DOŚ.III-MJ-7636-36/09

Decyzja

Na podstawie art. 183, 192 i 211, w związku z art. 214 ustawy z dnia 27 kwietnia 2001r. Prawo ochrony środowiska (Dz.U. z 2008r. nr 25, poz. 150 z późn. zmianami), po rozpatrzeniu wniosku Górażdże Cement S.A. nr TS/244/2009 z 28 września 2009r. w sprawie zmiany decyzji Marszałka Województwa Opolskiego nr DOŚ.III.MP.7636-7/08 z 19 czerwca 2008r. (ze zmianą w decyzji nr DOŚ.III.IOC-7636-44/09 z 15 czerwca 2009r.) udzielającej Górażdże Cement S.A. w Choruli pozwolenia zintegrowanego dla instalacji do wypału klinkieru cementowego w Cementowni Górażdże w Choruli

E 14

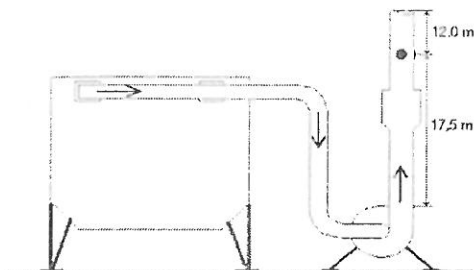
4. W punkcie VI.2. dla emitorów nr E14 i E15 w miejsce dotychczasowych schematów przedstawiających usytuowanie stanowisk do pomiaru emisji wprowadzić poniższe:

Młyn węgla susząco – mielący nr 1
Średnica kanału w punkcie pomiaru: 0,9 m

E 15

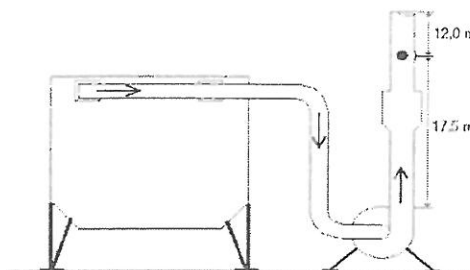
Młyn węgla susząco – mielący nr 2
Średnica kanału w punkcie pomiaru: 0,9 m
